T O T O N E W R E L E A S E

新商品 だより

NEW
2025
5

C仕様変更
CHANGE

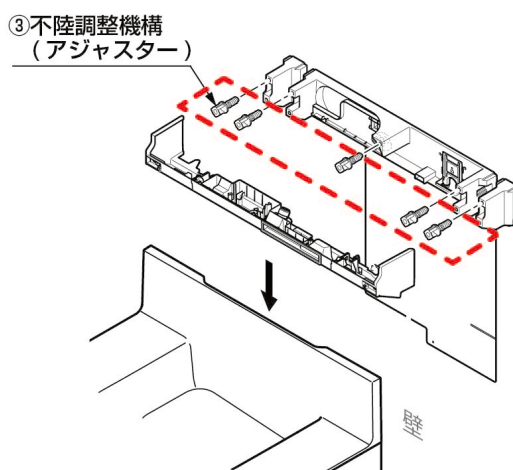
■主な変更点

建築壁の不陸測定シート/不陸調整用スペーサーを廃止し、水栓ユニットに不陸調整機構（アジャスター）を追加します。

従来品	仕様変更品
建築壁の不陸 事前測定	要	不要
建築壁の不陸 事前調整	要	不要

【廃止】

- ①不陸測定シート
- ②不陸調整用スペーサー

【追加】

- ③不陸調整機構（アジャスター）
